# 高雄市政府水利局 函

主旨：有關貴公司所提送「中區污水處理廠功能提升計畫-中區污水處理廠海洋放流管檢修及防蝕」第一次變更設計會勘紀錄  
本局同意備查，請查照。

辦理「中區污水處理廠功能提升計畫-中區污水處理廠海洋放流管檢  
修及防蝕」工程現地勘查會議紀錄

辦理「中區污水處理廠功能提升計畫-中區污水處理廠海洋放流」防  
蝕工程現地勘查會議紀錄

工程名稱	中區污水處理廠功能提升計畫-中區污水處理廠海洋放流管檢修及防蝕	
施工地點	中區污水處理廠-外海	(附件一)
說明	外海警告浮標燈座損壞，燈具遺失現況照片(#2)

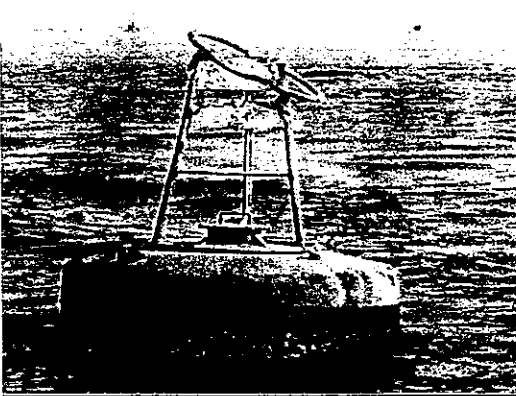
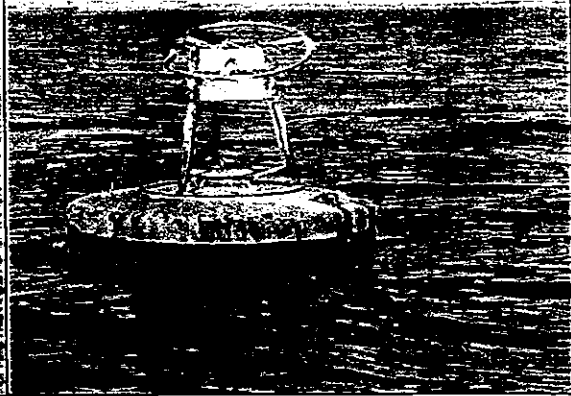
1. 原設計陽極地床設置位置(初沉池)經操作單位表示可能遭遇管線障礙，建議更改位置。
2. 本公司經出海檢視後發現外海 2 號浮標，混凝土錨塊遭砂掩埋、浮標燈座損壞、主燈遺失、錨鍊遭海生物覆蓋(詳附件一)，故建議將舊有損壞 2 號浮標運回整修，以維護原有浮標警示功能。
3. 本公司經出海檢視後發現外海浮標 NO. 2、NO. 4、NO. 5 警示燈損壞及近海燈桿 NO. 6 主燈及副燈亦損壞(詳附件二)。
4. 本公司經出海檢視後發現 $\phi$  100mm 肘管損壞共 39 支， $\phi$  120mm 肘管損壞共 34 支， $\phi$  140mm 肘管損壞共 28 支，建議待檢視成果報告完成後再行討論更換數量事宜。
5. 契約施工說明書(第二頁)，外海警告浮標設置：「既有外海浮標因颱風造成遺失(浮標編號 No. 2)及毀損(浮標編號 No. 3)」，應比對其座標，(浮標編號 No. 2)疑為(浮標編號 No. 3)才正確，請設計監造單位協助確認。

1. 經現勘原設計陽極地床設置位置(初沉池)確有遭遇管線障礙之虞，在不影響設計原有功能且陽極地床上面有鑄鐵蓋不受車行載重影響，建議移至南加氯消毒池及初沉池旁西側環廠道路上施作。
2. 本公司經檢視承商外海 2 號浮標相片成果，確實相關設施已損壞或遭掩埋(因時間及天候環境因素，現況與原設計階段所依據資料已不一致)，建議增列「混凝土錨塊」1 個、「浮標重拋工程作業費」1 座、「錨鍊」55M(27.5M\*2 條)及「舊有損壞 2 號浮標運回整修」1 式等相關費用，增加部份納入變更設計辦理。
3. 本公司經檢視承商相片成果，確實外海浮標 NO. 2、NO. 4、NO. 5 警

1. 有關陽極地床設置位置同意依萬鼎公司建議變更至南加氯消毒池及初沉池旁西側環廠道路上，惟該處有排水暗管等設施，請承商於施工時注意勿破壞原有排水功能(損壞時應立即告知本廠並負責修復)，並於竣工圖資修改至確實位置。
2. 有關外海 2 號浮標，同意依萬鼎公司之建議納入變更設計辦理。
3. 外海浮標 NO. 2、NO. 4、NO. 5 警示燈損壞及近海燈桿 NO. 6 主燈及副燈損壞案，同意依萬鼎公司之建議納入變更設計辦理。
4. 本工程應控管結算金額上限為 2,250 萬元，更換肘管數量請萬鼎公司依本會議結論第 1~3 項變更設計後，將所賸餘經費(含標餘款)用以更換肘管並一併納入變更設計辦理。
5. 浮標編號誤植部份請萬鼎公司於變更設計時一併修正。
6. 本次會勘不涉及新增工項之部份，請萬鼎公司於 107 年 2 月上旬前先行提送其變更之書圖，以利本局簽辦先行施作。
